SERVICE INFO – INA 0074

Ulike versjoner av friløpremskive 535 0199 10

Artikkel nr.: 535 0199 10

Figur 1: Første versjon

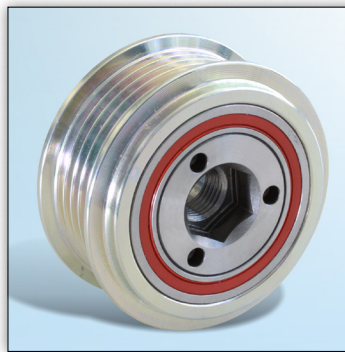
Bildene viser de to ulike versjonene av friløpremskiven OAP 535 0199 10.

De viktigste forskjellene mellom de to versjonene er lagertetningene og festeanordningen for spesialverktøyet som brukes til fjerning, testing og monteringsring.

Til tross for de forskjellige versjonene, kan friløpremskiven brukes til kjøretøyene som er oppført i katalogen, uten begrensninger.
